## SWAG 30 92 1764

Seat Cordoba,

Seat Ibiza II, III (1.4 16V AFH, 1.0 16V AVZ)

## Tendicinghia

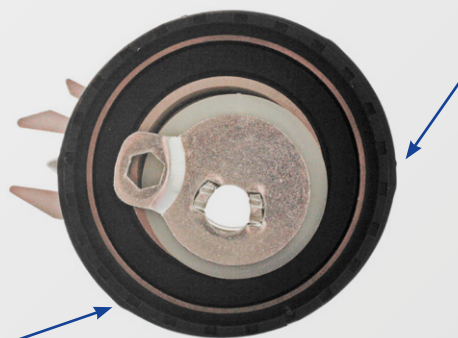
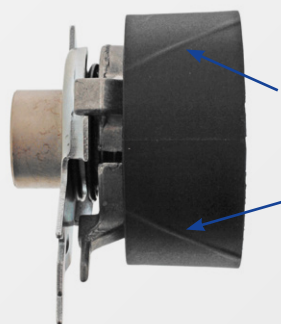
Il tendicinghia causa vibrazioni della cinghia e di conseguenza provoca rumore.

La versione originaria del tendicinghia (rif. comp. 036 109 243 D e 036 109 243 G) ha una forma arrotondata. La forma arrotondata ha come conseguenze le vibrazioni della cinghia e relativo rumore. Questa versione è stata sostituita dalla VW e non è più attiva.

SWAG raccomanda l'impiego del tendicinghia SWAG 30 92 1764 (rif. comp. 036 109 243 J). Questo tendicinghia - ottimizzato per quanto riguarda rumori - è stato progettato specificamente per le suddette applicazioni.

La superficie di scorrimento del tendicinghia presenta dei rialzi in posizione diagonale. Questo è stato studiato appositamente per ottenere uno scorrimento uniforme della cinghia. La superficie di scorrimento non uniforme del tendicinghia permette di ridurre le vibrazioni della cinghia. Nel contempo si ottiene anche una maggiore durata di esercizio della cinghia.

La superficie di scorrimento del tendicinghia che presenta rialzi in posizione diagonale non costituisce alcun difetto! Il momento di torsione del bullone del tendicinghia ha un valore di 20 Nm.
